KBZ.271.2.10.2021

### Wyjaśnienia SWZ

dotyczy: *postępowania prowadzonego w trybie podstawowym na podstawie art. 275 pkt 2 ustawy Pzp na realizację zadania pn. Budowa budynku zaplecza sportowego z trybunami oraz budynku zaplecza sędziowskiego wraz z drogą wewnętrzną dojazdową i parkingami*

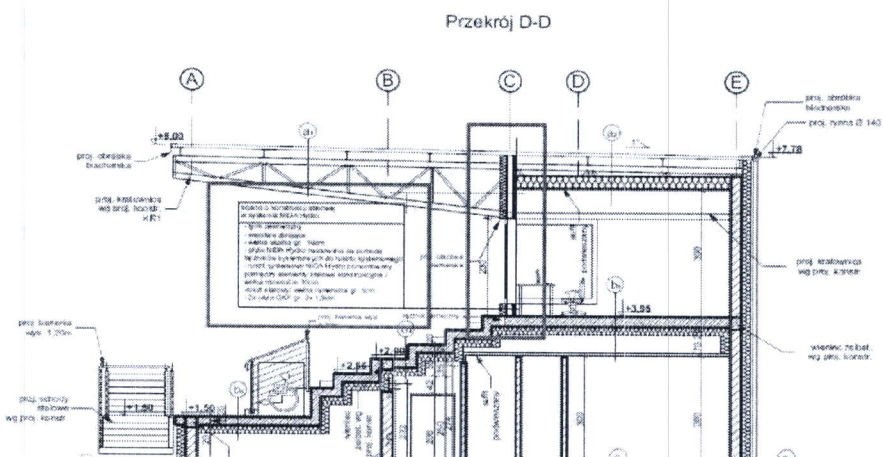
Prosimy o potwierdzenie, że warstwy opisane na przekroju dot. ściany z przeszkleniami na kondygnacji trybun są obowiązującymi.

Tak, Zamawiający potwierdza, że warstwy opisane na przekroju dot. ściany z przeszkleniami na kondygnacji trybun są obowiązującymi. Jednocześnie zaznaczamy, że opisany system jest o minimalnych wymaganych parametrach.
